SZC.WOP.260.15.2019.

WYJAŚNIENIA I MODYFIKACJA TREŚCI SIWZ

Dotyczy: postępowania o udzielenie zamówienia publicznego w trybie przetargu nieograniczonego na robotę budowlaną: **„Zaprojektowanie, budowa i uruchomienie budynku biurowego oraz budynku gospodarczego – garażowego wraz z kotłownią dla potrzeb Oddziału Terenowego KOWR w Szczecinie wraz z niezbędną infrastrukturą techniczną i zagospodarowaniem terenu”**
Postępowanie umieszczone w rejestrze pod nr SZC.WOP.260.15.2019

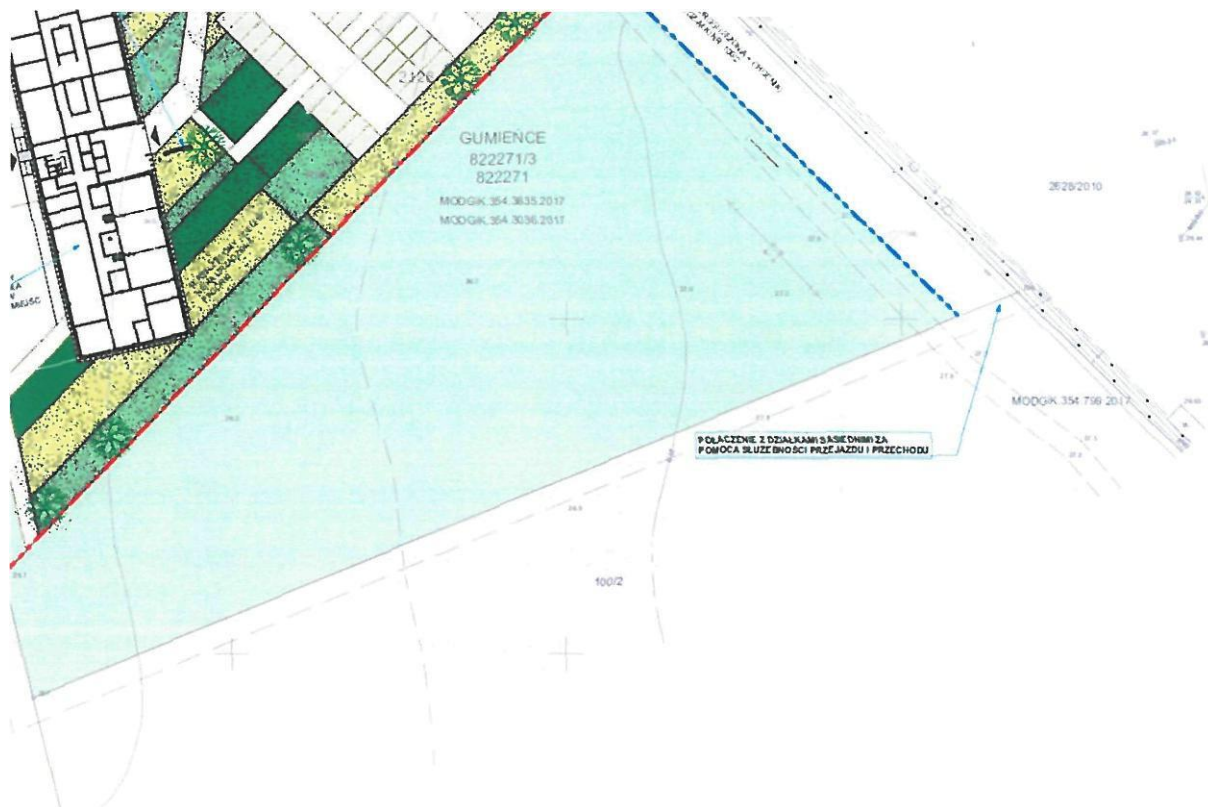
Prosimy o potwierdzenie, że zgodnie z rysunkiem „zagospodarowanie terenu” Zamawiający nie wymaga zewnętrznej instalacji kontroli dostępu w postaci szlabanu parkingowego na drodze dojazdowej do garaży?

Zamawiający informuje, iż na stronie 26 PFU pkt. **I.2.2. WYMAGANIA DOTYCZĄCE ARCHITEKTURY** „należy zapewnić możliwość elektrycznej, zdalnej obsługi bramy wjazdowej, obsługę domofonów usytuowanych przy furtce wejściowej na teren i przy szlabanie na drodze dojazdowej do budynku gospodarczo-garażowego oraz ekran monitoringu zewnętrzny/ wewnętrzny z wszystkich dostępnych kamer”.

Zgodnie z powyższym postanowieniem Zamawiający wymaga zewnętrznej instalacji kontroli dostępu w postaci szlabanu parkingowego na drodze dojazdowej do garaży. Ponadto Zamawiający udostępnił poglądowy rysunek zagospodarowania terenu stanowiący załącznik do PFU, z tym jednak zastrzeżeniem, iż ma on jedynie charakter pomocniczy.
